女川原子力発電所
原子炉施設保安規定変更認可申請書
補足説明資料①
(周辺監視区域境界変更，保安規定審査基準の説明)

2022年8月23日

東北電力株式会社

今回の女川原子力発電所原子炉施設保安規定（以下「保安規定」という。）の変更認可申請の内容は、新規制基準適合に係る工事に必要な作業用地の確保に伴い周辺監視区域境界の一部を変更するため、保安規定第1編（運転段階の発電用原子炉施設編）および保安規定第2編（廃止措置段階の原子炉施設編）に明示する周辺監視区域境界図を変更する。

図 2-1 周辺監視区域境界変更範囲

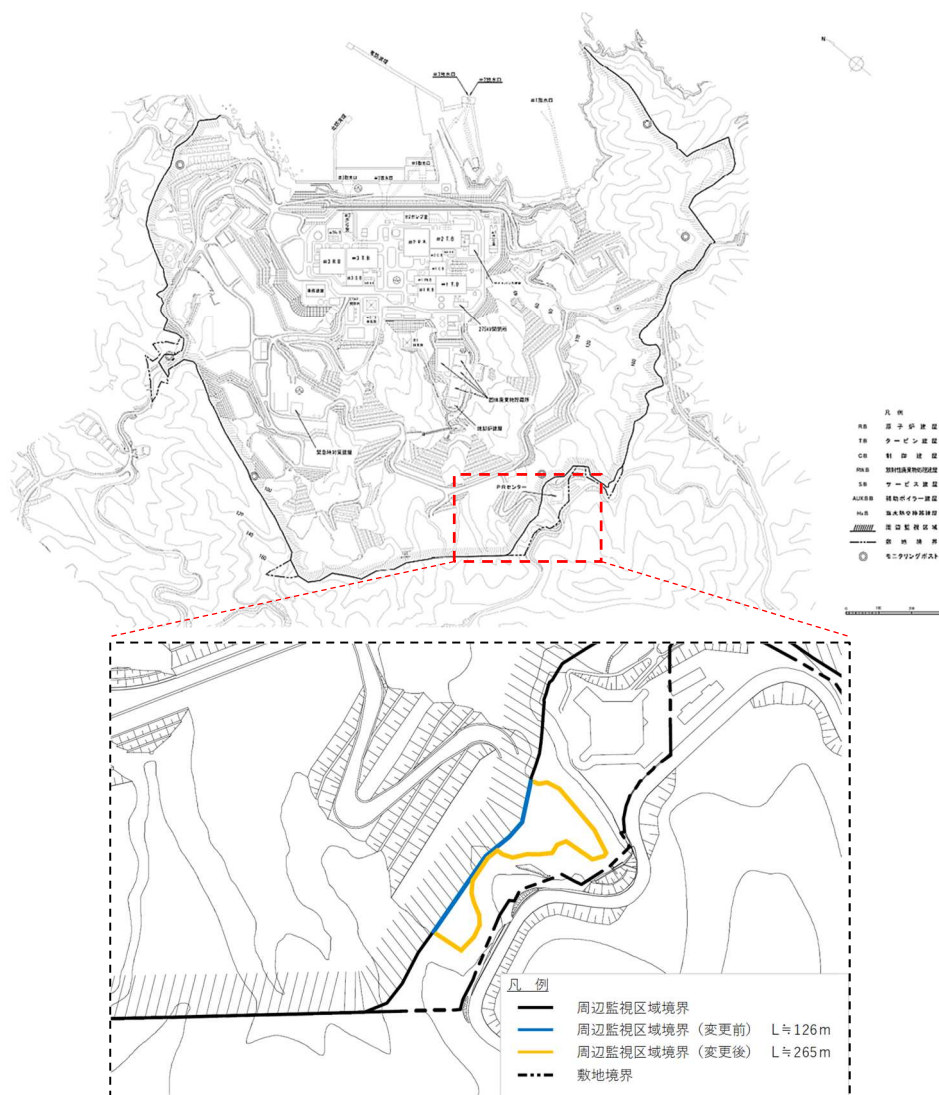
今般、作業用地を確保するために様々な検討をしたものの、現在の周辺監視区域内に作業用地を確保することが困難な状況にある。このため、図 2-1 に示すとおり、周辺監視区域境界南南西側の一部を変更し、新規規制基準適合に係る工事に必要な作業用地を確保する方法が適切と判断した。作業用地を確保するための検討内容について添付資料-1 に示す。

また、工事完了後の周辺監視区域の取り扱いについても様々な検討をしたものの、構造安定性や施設管理の観点での優位性から、工事完了後も周辺監視区域境界変更後の位置を維持することが適切と判断した。工事完了後の周辺監視区域の取り扱いに関する検討について添付資料-2 に示す。

図5 作業用地拡大(敷地内)の検討エリア

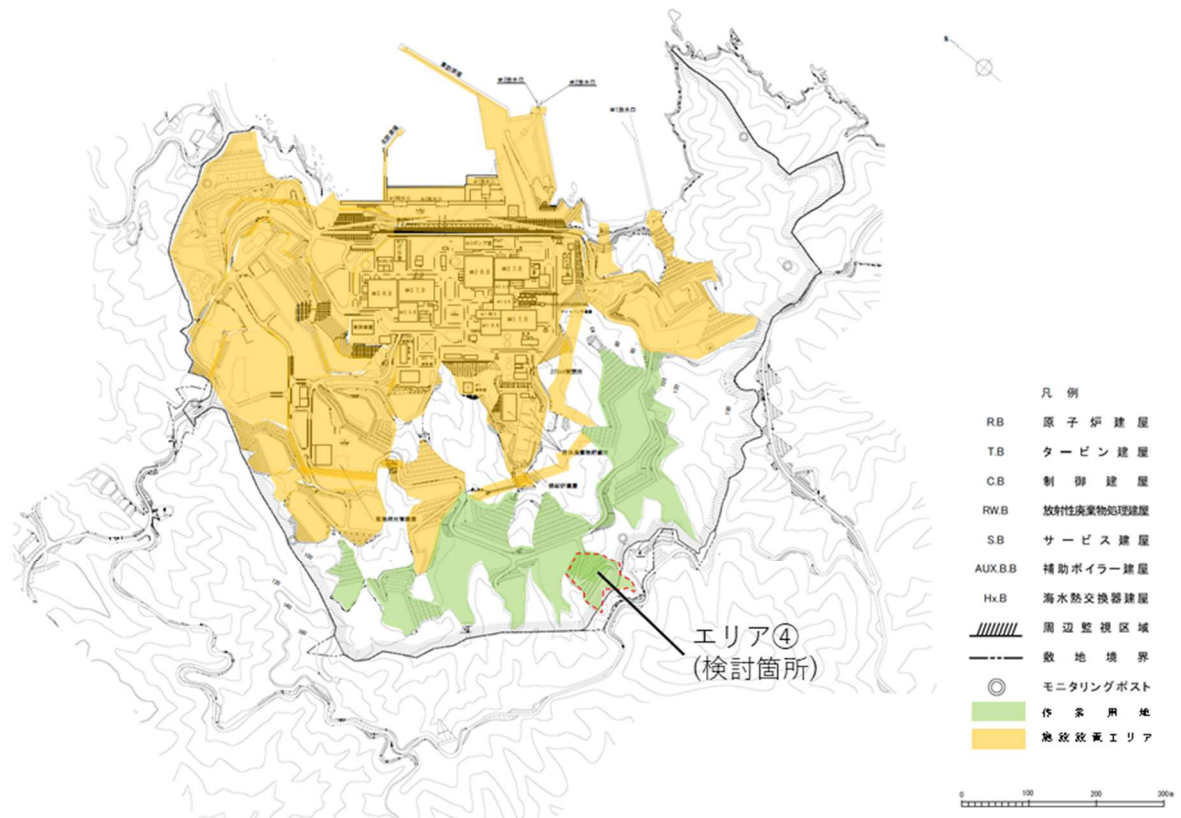
エリア④の作業用地を拡大した場合の全体平面図を図5に示す。

図6 作業用地拡大箇所付近の周辺監視区域境界

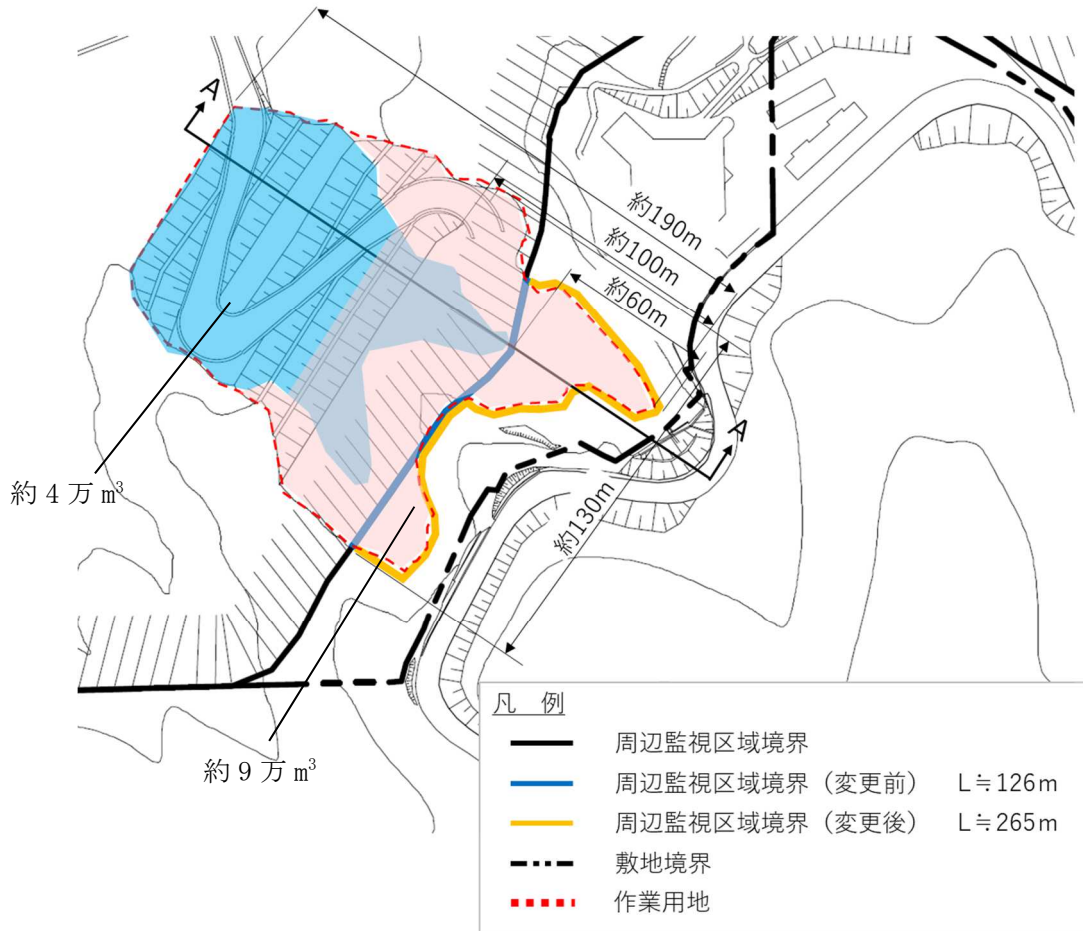
また、エリア④付近における周辺監視区域境界の前後比較を図6に、縦断図(A-A 矢視)を図7に示す。

表5に示すとおり、エリア④を拡大することにより確保可能量が約9万m³増加し、工事計画認可において追加された土砂の必要量(約45万m³)を確保できることを確認した。ただし、エリア④の拡大に伴い、周辺監視区域境界の変更が必要となる。

図5 柵と排水設備の位置関係

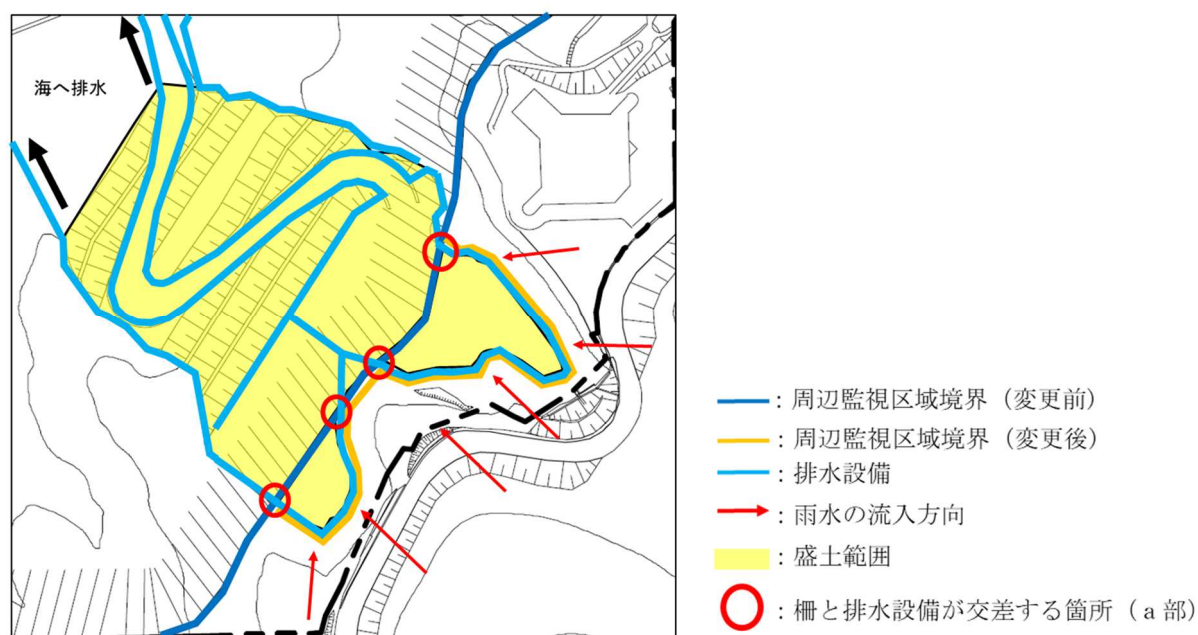
対応Aの場合、図5に示すとおり再設置後の柵と造成後に整備した排水設備とが交差する形となる。この場合、図6に示すとおり、排水設備の空間部(たて800mm×よこ800mm)も含めた範囲に柵を設置することとなる。このため、周辺の林地から供給される落葉や枝などにより排水設備に部分閉塞等が生じ、排水設備から溢れた雨水等により基礎周辺の地盤が浸食を受け、柵が構造安定性を失い倒壊するリスクがある。また、地表面の排水が正しく機能しないことにより、地中への浸透水量が増加し地下水位が上昇するため、地盤安定性への影響が懸念される。

対応Bの場合、図3および図4に示すとおり柵の内側に排水設備が設置されるため、柵と排水設備は交差せず、排水設備の空間部の柵による部分閉塞等は生じない。また、柵の基礎は排水設備より外側の標高が高い位置に設置されるため、仮に排水設備から雨水等が溢れた場合でも柵周囲の地盤が局所的に浸食を受けるリスクは小さい。

図1 周辺監視区域境界変更の工事工程（予定）

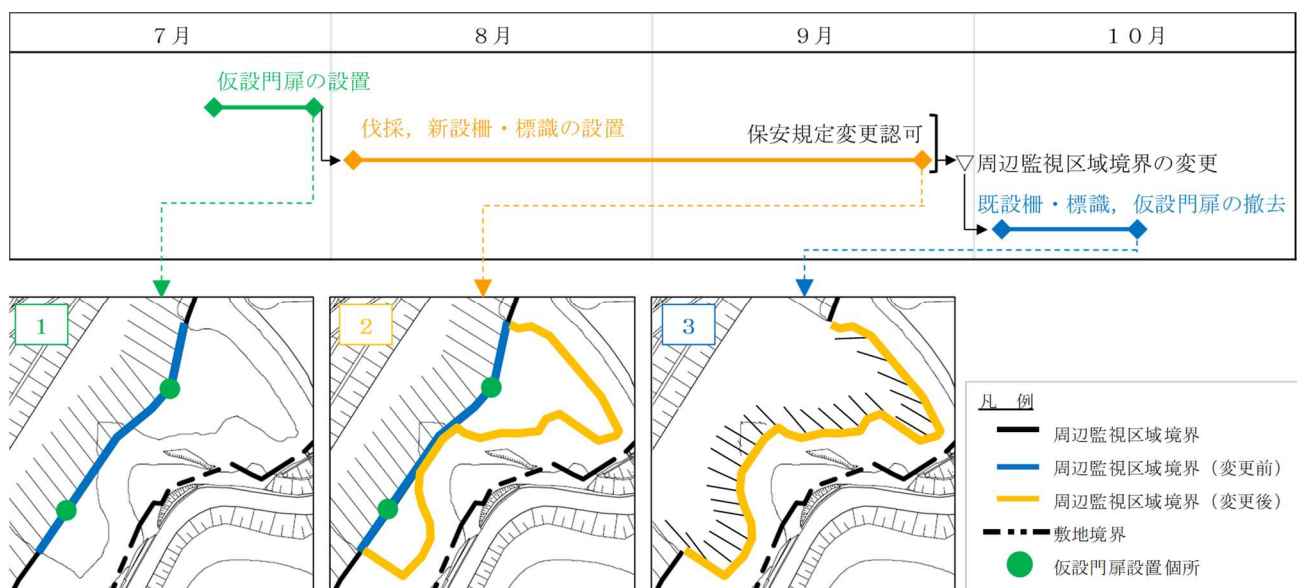
今回の周辺監視区域境界変更の工事工程（予定）を図1に示す。

現在の周辺監視区域境界は、2つの谷が連続し、境界の外側は森林となっているため、発電所敷地外からの立入りおよび作業が難しい地形である。よって、樹木を伐採して新たな柵を設置するために、従前の周辺監視区域境界に、仮設門扉を設置する必要がある。（図1〔1〕）

仮設門扉の設置後、伐採を行い、変更後の周辺監視区域境界に新設の柵および標識を設置する。保安規定変更認可を受けた後、新設の柵および標識の設置完了を確認した上で、周辺監視区域境界を変更する。（図1〔2〕）

変更前の周辺監視区域の柵および標識ならびに仮設門扉については、周辺監視区域境界変更後に撤去する。（図1〔3〕）

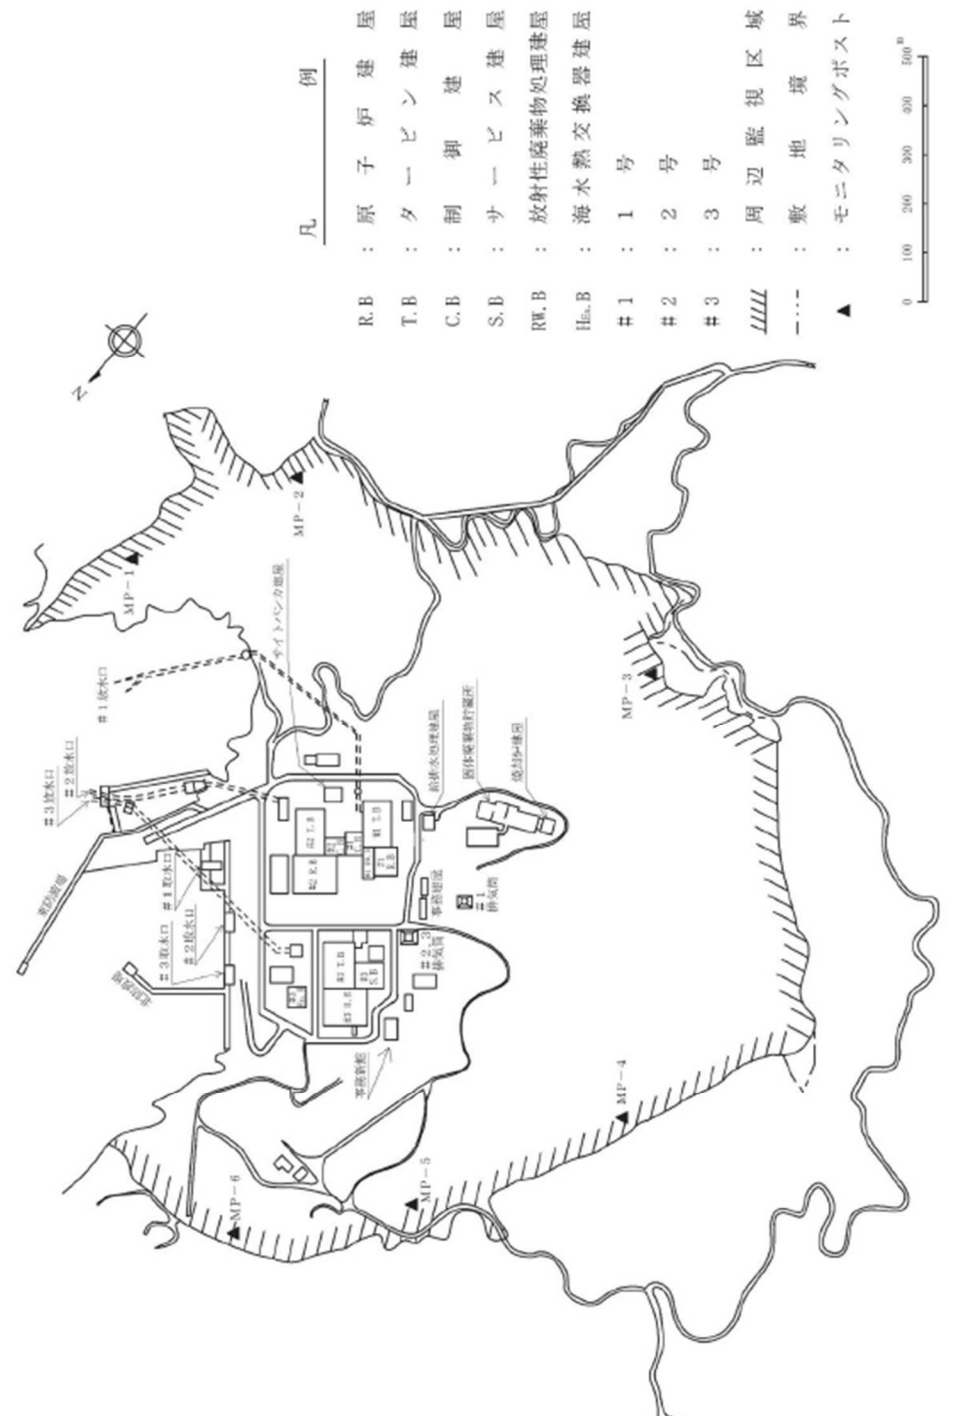
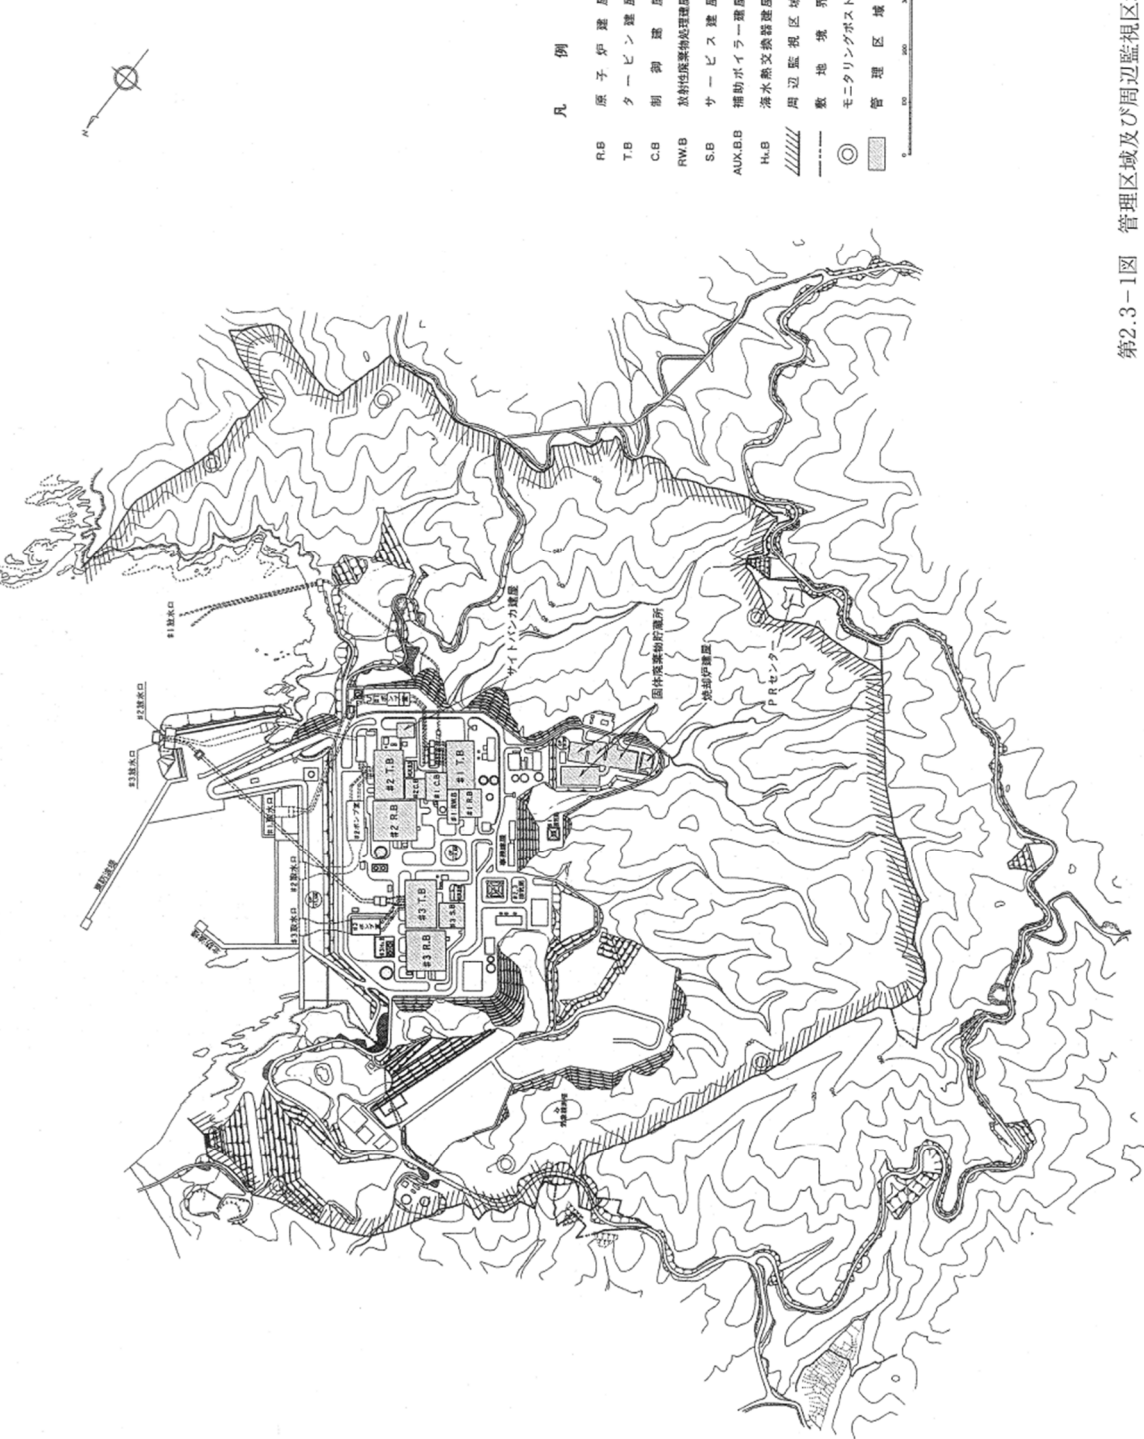
保安規定条文 (変更後)	設置許可記載	整合性説明
<p>図99</p> <p>凡例</p> <p>R.B : 原子炉建屋 T.B : タービン建屋 C.B : 制御建屋 S.B : サービス建屋 RW.B : 放射性廃棄物処理建屋 H₂O.B : 海水熱交換器建屋</p> <p>#1 : 1号 #2 : 2号 #3 : 3号</p> <p>//// : 周辺監視区域 - - - : 敷地境界 ▲ : モニタリングポスト</p> 	<p>設置許可記載</p> <p>第2.1-1図 管理区域及び周辺監視区域図</p> 	<p>整合性説明</p> <ul style="list-style-type: none"> 添付書類九に周辺監視区域の範囲を記載しており、今回、保安規定記載を変更する。 なお、設置許可は、変更許可時点での周辺監視区域を示している。今回の変更は、設置許可本文への影響がないことから、設置変更許可申請を要さない。 周辺監視区域境界が記載された本文添付参考図等については、事業者としての許可希望である2022年12月に向けて申請中の特定重大事故等対処施設設置に係る原子炉設置変更許可申請書の補正に合わせて変更し、整合させる。
